Mission régionale d'autorité environnementale  
ÎLE-DE-FRANCE

**Avis délibéré  
sur le projet de renouvellement urbain de la cité des Indes -  
Phase 2  
à Sartrouville (78)**

**N°MRAe APJIF-2024-062  
du 02/10/2024**

Figure 5 : Synthèse des enjeux de mobilité (Source : EI 2024, p. 190)

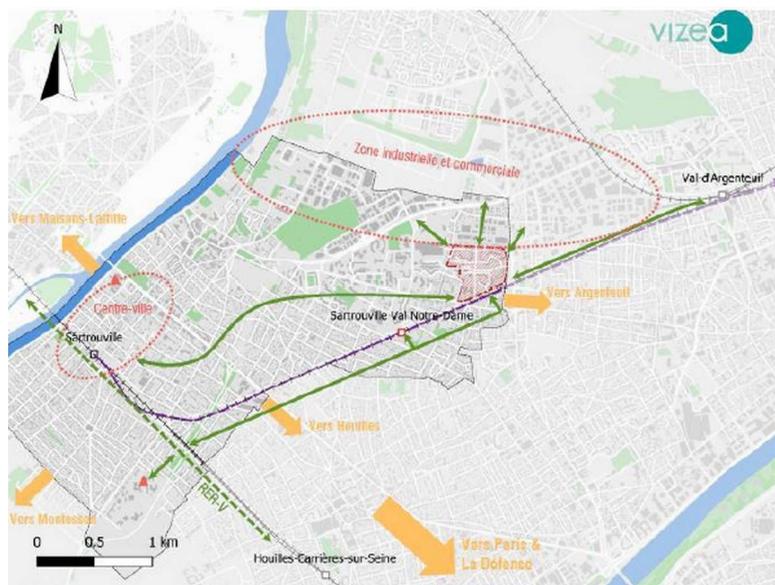
Pour l'Autorité environnementale, les compléments apportés ne répondent pas suffisamment aux recommandations qu'elle a formulées dans ses avis de 2021 et de 2023, en particulier s'agissant des précisions attendues sur les solutions de stationnement pour les vélos à l'échelle de chaque opération et, de manière plus fine que ce qu'affiche le schéma figurant dans l'étude d'impact actualisée (figure 5 ci-après), sur la stratégie globale de développement des modes alternatifs de déplacement dans le futur quartier, en connexion avec les principales destinations quotidiennes.

(5) L'Autorité environnementale recommande de compléter l'étude d'impact par une présentation plus précise des aménagements prévus pour favoriser les modes actifs et la stratégie globale de développement des modes de déplacement alternatifs à l'usage des véhicules motorisés individuels, à l'échelle du quartier et dans ses connexions avec les principales destinations quotidiennes et par une description des stationnements automobiles et vélos prévus dans les espaces publics et à l'échelle de chacune des opérations.
